**Linea a 132 kV Semplice Terna**

**“LA CASELLA – BRONI – ARENA PO” T. 153**

**Integrazioni di cui alla nota prot. 4222/CTVA del 12/12/2017**

Il presente documento ha l'obiettivo di produrre le integrazioni richieste dalla Commissione Tecnica di Verifica dell'Impatto Ambientale VIA/VAS, con nota prot. 4222/CTVA del 12/12/2017 relativamente all'Istanza di V.I.A. nell'ambito del Provvedimento Unico in Materia Ambientale per il progetto in oggetto.

**Figura 1: Interferenze puntuali con elementi di tutela individuati dalla Carta delle tutele del PTPR Emilia Romagna - Confronto stato ante/post operam**

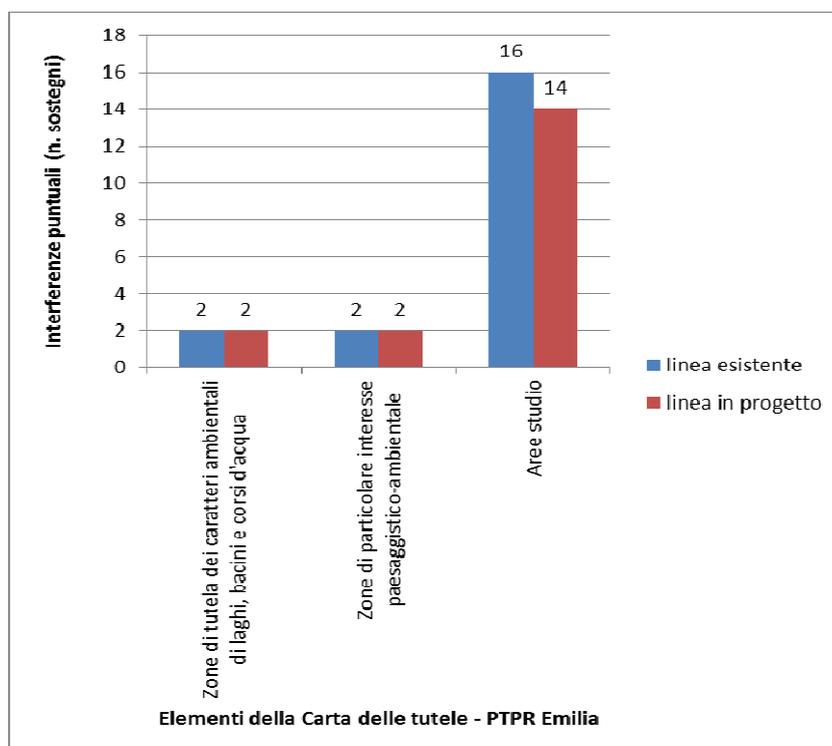
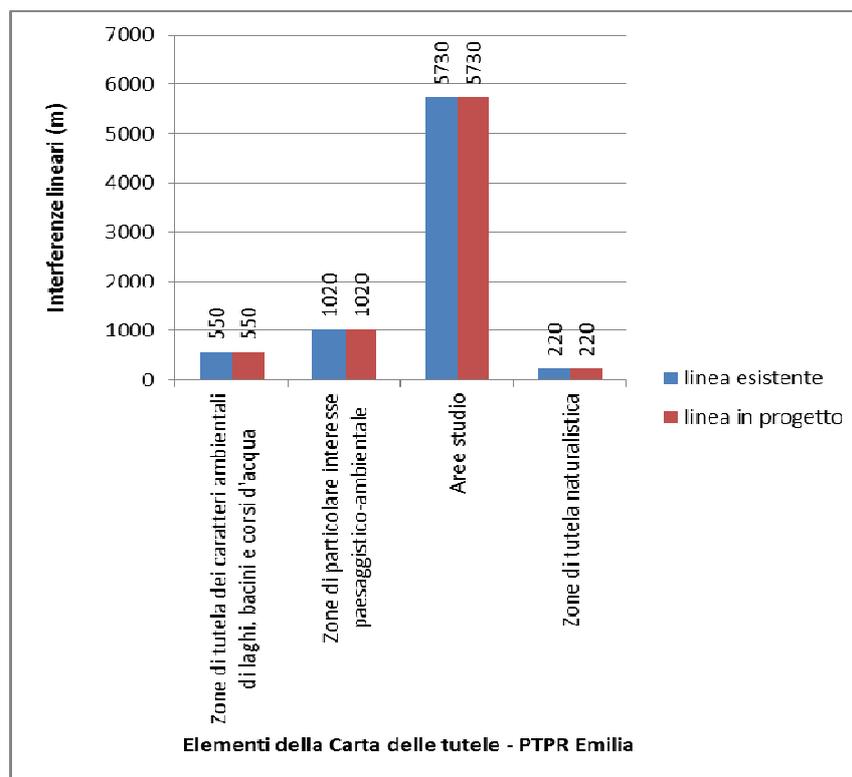
- 1) *Alcune delle cartografie tematiche inserite/allegate allo SIA sono di difficile lettura (ad es. stralci dei PTPR, carte dei vincoli, della vegetazione, della rete ecologica, etc.), pertanto, al fine di facilitare il confronto tra le cartografie e il testo descrittivo, si chiede di fornire delle tabelle che riportino le interferenze, in termini di n. sostegni e percorrenza (km), delle linee in costruzione ed in demolizione, con le diverse zonizzazioni/perimetrazioni del territorio interessato.*

*Inoltre, al fine di ottenere una migliore caratterizzazione delle condizioni di esposizione nel territorio in esame, si chiede di fornire, per ogni piano/componente esaminata nello SIA, un bilancio delle condizioni ante (linea esistente da demolire) e post operam (nuova linea).*

Nella tabella che segue si riporta la sintesi delle interferenze dei sostegni esistenti ed in progetto rispetto agli elementi della **Carta delle Tutele – Tavola 1** (scala 1:25.000) del PTPR.

Per quanto riguarda le interferenze puntuali si segnala che il tratto di progetto in territorio regionale dell'Emilia Romagna prevede la realizzazione di due sostegni in meno rispetto all'esistente (10 e 11), che ricadono attualmente all'interno di un' "area studio". Per tutti gli altri sostegni si segnala che il progetto non comporta alcun tipo di modifica rispetto alle interferenze con elementi di tutela segnalati dal PTPR Emilia Romagna, rispetto allo stato attuale. Analoghe considerazioni valgono per le interferenze lineari.

Figura 31: Livelli di emissione in condizioni di pioggia leggera

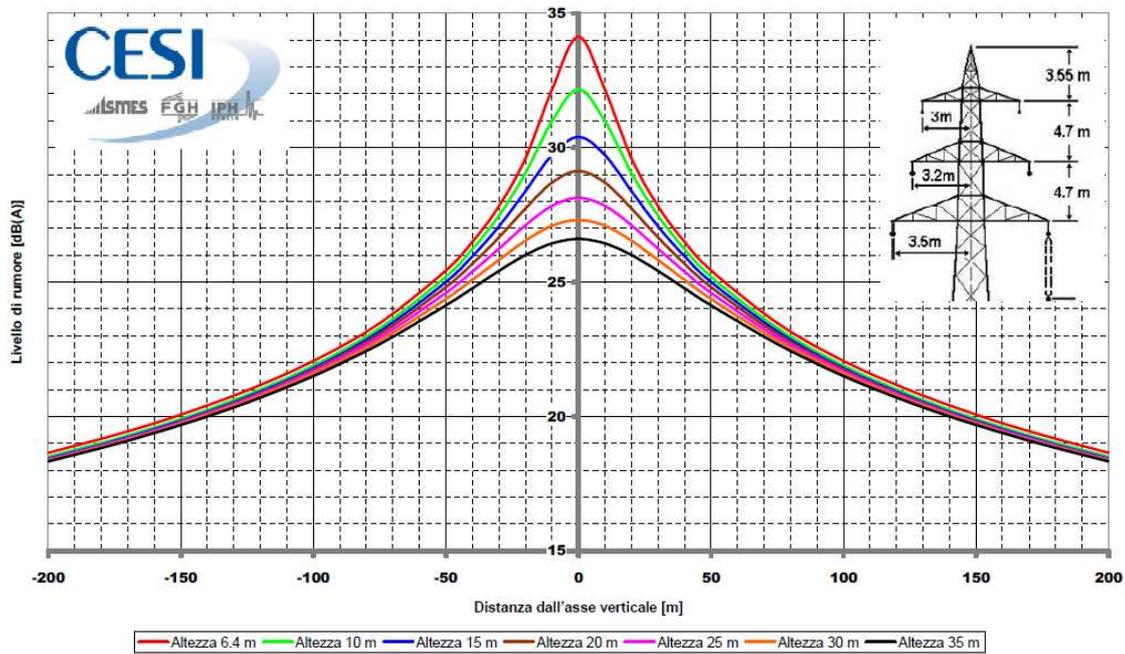
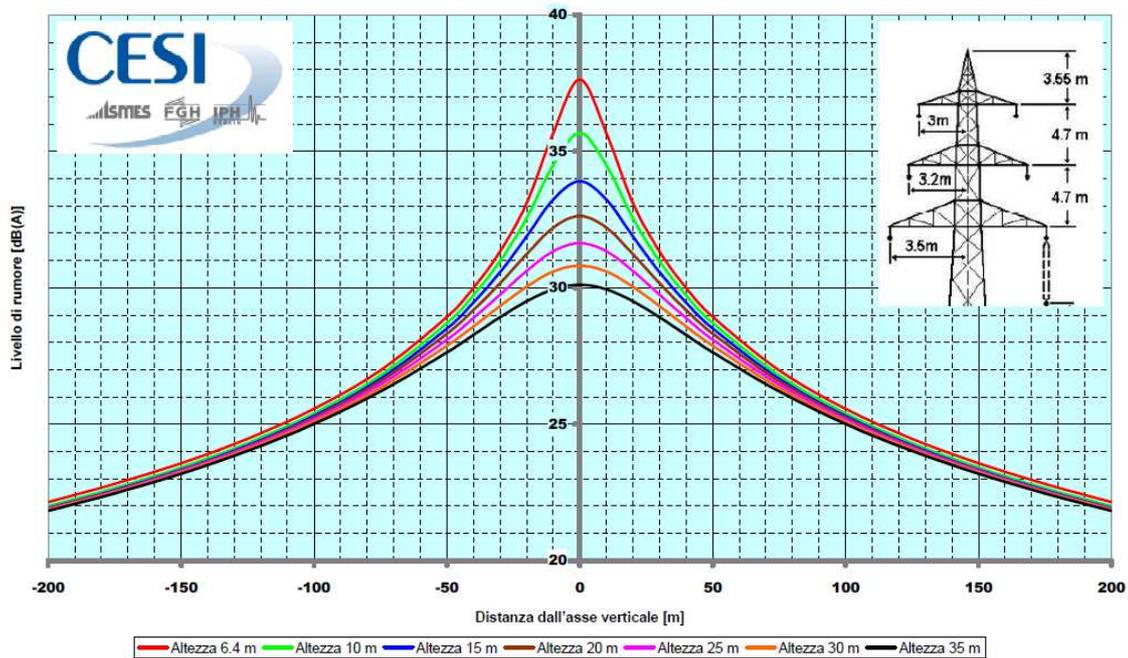
*Relativamente alla componente Rumore, si chiede di fornire una valutazione quantitativa dell'impatto acustico dell'opera in fase di esercizio ed informazioni sull'eventuale presenza di ricettori interessati dalla rumorosità prodotta dall'opera in fase di costruzione in fase di esercizio.*

Di seguito si riportano i grafici dei livelli di rumore emessi da una linea a 132 kV in doppia terna a diverse distanze dall'asse verticale, nelle due condizioni sopra elencate.
